Murcia en Bici

Alegaciones al  
Plan Director para el uso de la  
Bicicleta en Murcia

29 de marzo de 2010

### **Ejes barrio San Pedro y San Nicolás**

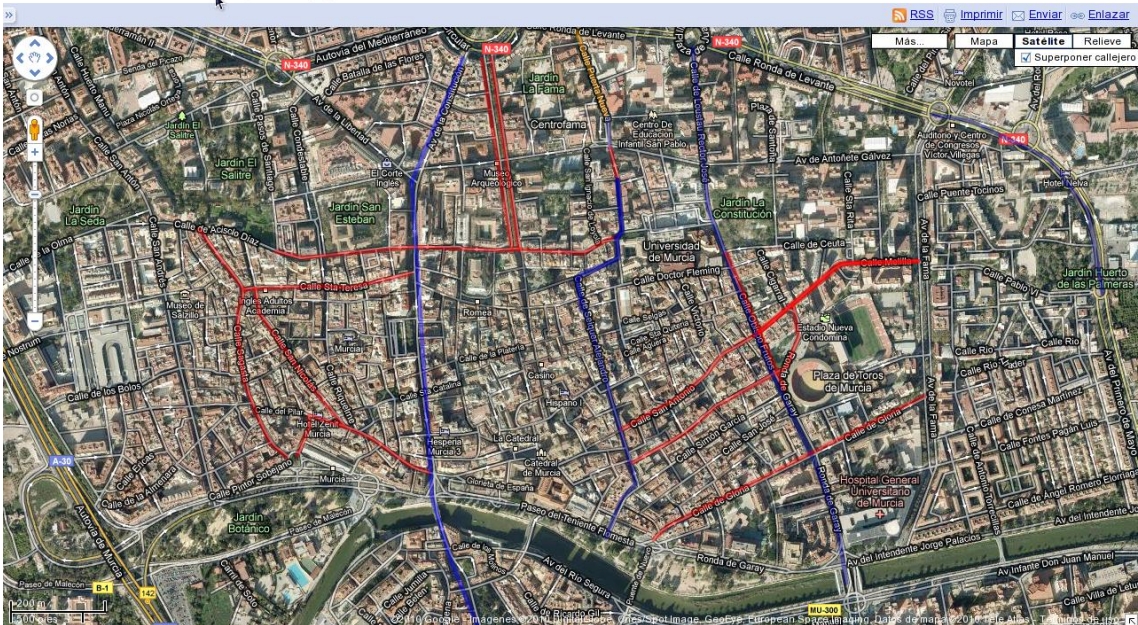
Proponemos la recuperación de la ciclocalle recomendada por el anterior plano PDB presentado por Idom: calles de un solo carril y sentido de San Pedro, San Nicolás y Gómez Cortina y Sagasta y Mariano Girada, más calle de Santa Teresa, así como todas las calles semejantes. Al menos debe señalizarse como ciclocalle alguna más para que la bici también tenga visibilidad en esta zona y no se considere sólo cuestión de las vías centrales.

Este se convertiría en otro eje de enlace norte sur continuando el eje que viene del barrio del Carmen por la pasarela de Manterola y que en el actual diseño se interrumpe al inicio de la calle Sagasta y se convertiría en otro eje transversal del centro histórico (calles Santa Teresa, San Pedro y Poeta Jara Carrillo) enlazando sobre la Gran Vía con la zona este.

La calle Poeta Jara Carrillo, de doble sentido, habría que señalizarla también para el tráfico ciclista como acceso al barrio centro oeste.

#### **Eje Murcia-El Palmar:**

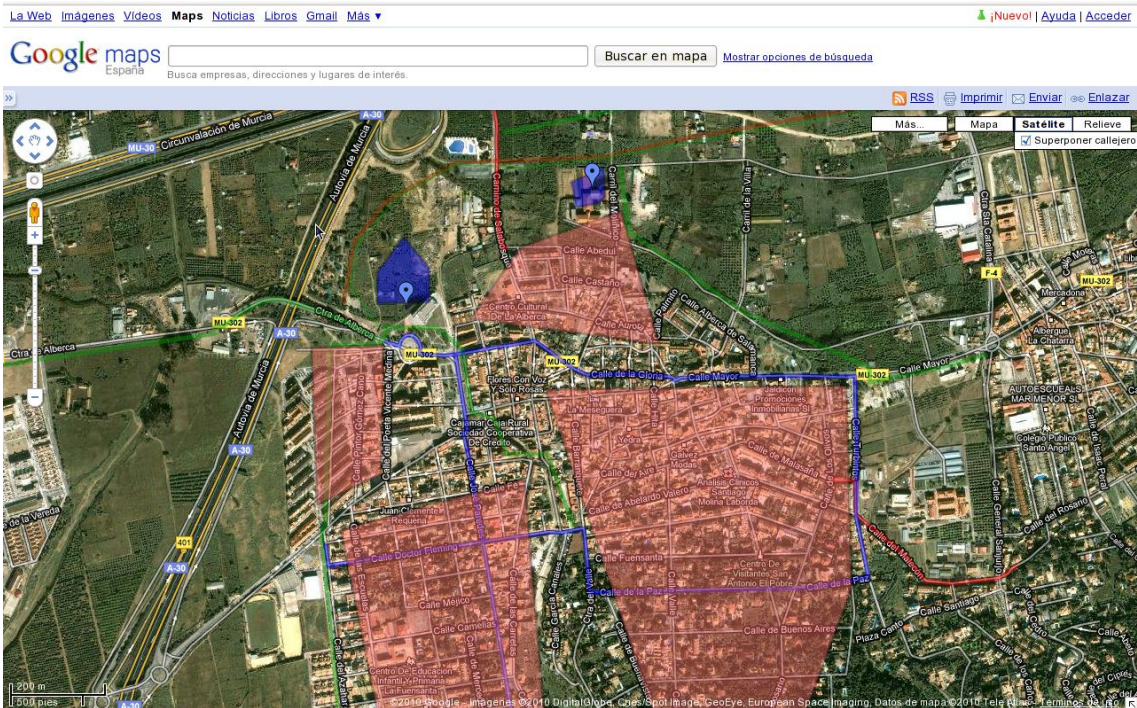
Coincide con nuestra vía amable, por lo tanto consideramos que es un buen trazado, pero haría falta actuar en la rotonda de la Extranjería y los demás puntos señalizados, y resaltos o reductores de velocidad en el Camino Viejo de Aljucer. Pedimos actuaciones más concretas.
